Oggetto: Procedimento per la modifica sostanziale dell'Autorizzazione Integrata Ambientale (A.I.A.) rilasciata alla Società IND.ECO S.r.l. – con Decreto del Commissario per l'Emergenza Ambientale nel territorio della Regione Lazio n.34 del 06/04/2007, rinnovata con D.D. n.G12974 del 09/09/2014 e s.m.i., per la realizzazione di un impianto ad osmosi inversa a tre stadi per il trattamento del percolato in uscita dai lotti S4,S5,S6,S7 e S8 della discarica di Borgo Montello(LT) Via Monfalcone 23/a e recupero acqua depurata.
Codice pratica 09-2022
Convocazione della III seduta conclusiva della Conferenza di Servizi indetta ai sensi dell'art. 14 ter L. n. 241/1990 per il giorno 13/06/2023 ore: 10/30
Parere di Arpa Lazio ai sensi dell'art. 29-quater c. 6 D.Lgs. 152/06.

finalizzata alla realizzazione di un impianto a osmosi inversa a tre stadi per il trattamento del percolato dei bacini S4, S5, S6, S7 e S8 della discarica di Borgo Montello (LT), Via Monfalcone 23/a, proponente la Società Ind.Eco. S.r.l.

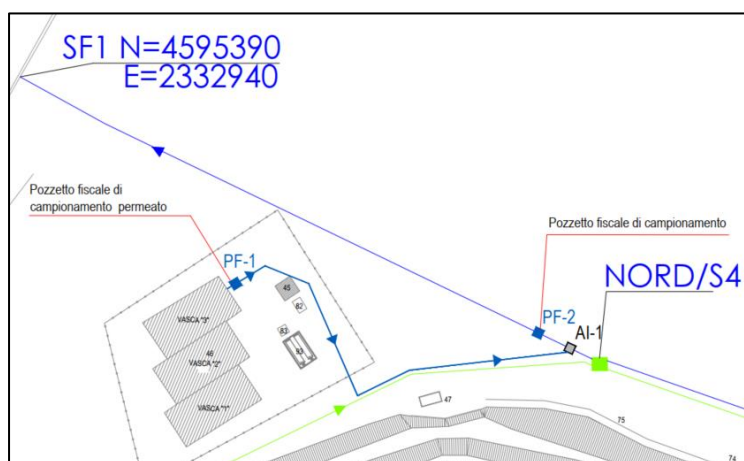
Con riferimento allo stoccaggio, si evidenzia che per quanto riguarda le strutture di accumulo del percolato emunto, il Gestore ha chiarito che a tale scopo saranno impiegati in totale 10 serbatoi, di cui 8 da 40 m³ e 2 da 160 m³. Inoltre, ha precisato che sia i serbatoi in parola che i serbatoi impiegati per

lo stoccaggio del concentrato prodotto sono dotati di un bacino di contenimento in c.a. seminterrato con volume pari al 110% del serbatoio con volume maggiori per i quali sono previste ispezioni visive periodiche.
